**Avis**  
**sur le projet de rationalisation du système d'assainissement  
des eaux usées de Perpignan (Pyrénées-Orientales)**

N°Saisine : 2024-014159

N°MRAe : 2025APO14

Avis émis le 19 janvier 2025

Figure n° 3 : zone de rejet des eaux usées traitées de la STEU de Rivesaltes

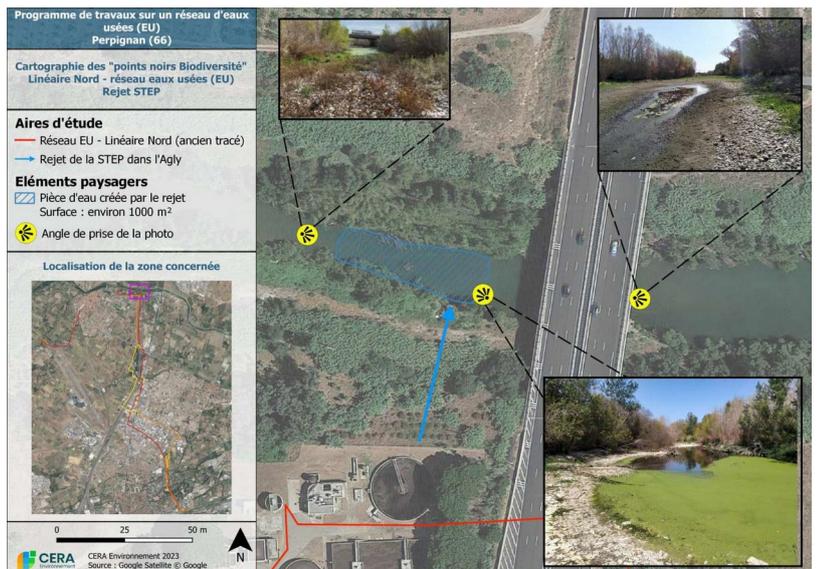
La MRAe observe qu'en l'état, l'étude n'apporte pas la démonstration que la très forte diminution du débit, de  $2\,100$  à  $30 \text{ m}^3/\text{j}$  (soit un débit  $70$  fois inférieur), permettra le maintien de la pièce d'eau sans modification et/ou altération de sa fonctionnalité et n'apporte aucune assurance concernant l'alimentation et le maintien de la zone humide au regard des questions d'infiltration et d'évaporation. Le détail du calcul du débit jugé par l'étude comme « permettant d'assurer une alimentation de  $20 \text{ mm/j}$  à une lame d'eau de  $1\,000 \text{ m}^2$ , avec un coefficient de sécurité de  $150\%$  » n'est pas présenté et l'estimation de la compensation de l'évaporation mérite d'être mieux argumentée.

L'affirmation de l'étude selon laquelle « *la réduction quantitative du débit d'eaux usées traitées (qui passera de 2 100 m<sup>3</sup>/j à 30 m<sup>3</sup>/j) n'affectera pas l'affinité des espèces pour le milieu* » n'est pas justifiée et ne signifie pas que les populations d'Emyde lépreuse et de Cistude d'Europe présentes sur le site ne seront pas affectées par une modification prévisible du biotope.

- **décrire les modalités de réalisation et d'entretien des lagunages prévus au niveau des stations existantes ;**
- **démontrer que la modification apportée par le projet du fait de la très forte diminution du débit d'eaux usées traitées rejetées dans l'Agly n'entraînera pas d'impacts sur la zone humide, sa fonctionnalité et sa pérennité ;**

- **présenter les solutions de secours nécessaires au maintien de la population dans des conditions où des aléas climatiques ou techniques ne permettraient plus l'alimentation du plan d'eau ;**

Figure n° 4: schéma de réaménagement de la STEU de Rivesaltes en faveur du maintien de l'Emyde lépreuse au droit du rejet de la STEU

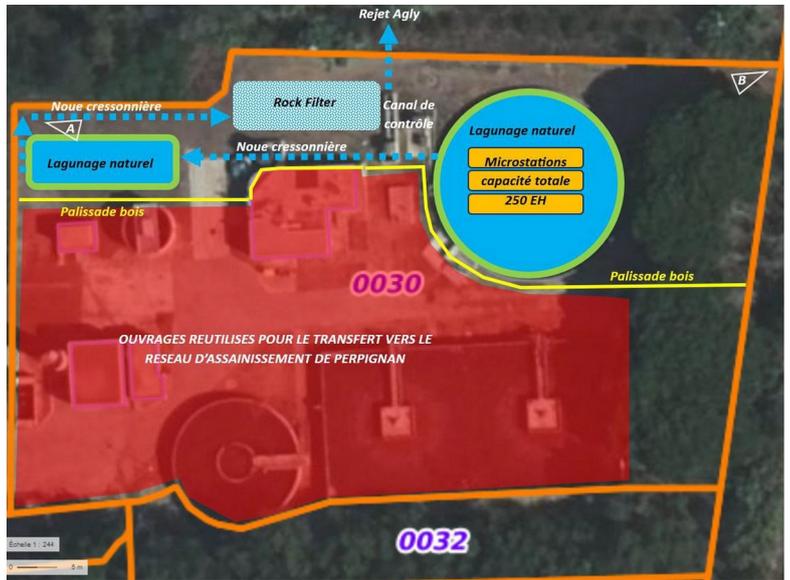
L'étude ne donne pas non plus d'informations sur la zone humide créée par le rejet de la STEU (superficie, profondeur, végétation, berges, etc.). Or, s'agissant d'espèces protégées, pour lesquelles sont interdites la destruction, l'altération ou la dégradation des individus comme des sites de reproduction et des aires de repos des animaux, l'étude doit démontrer que la modification apportée par le projet à la zone humide n'entraînera pas de tels impacts.
